改善箇所説明図

リアシート左右アウターヘッドレスト

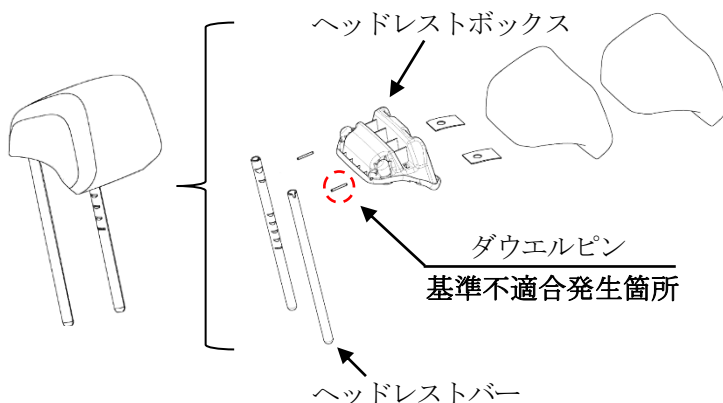
リアシートの左右アウターヘッドレストにおいて、製造工程が不適切なため、ヘッドレストバーとヘッドレストボックス間のダウエルピンが正しく組み付けられていないものがある。
そのため、車両の衝突等による衝撃を受けた際、当該部位の剛性不足により、後部座席乗員の頭部を十分に保護できないおそれがある。

全車両、リアシートの左右アウターヘッドレストを良品と交換する。
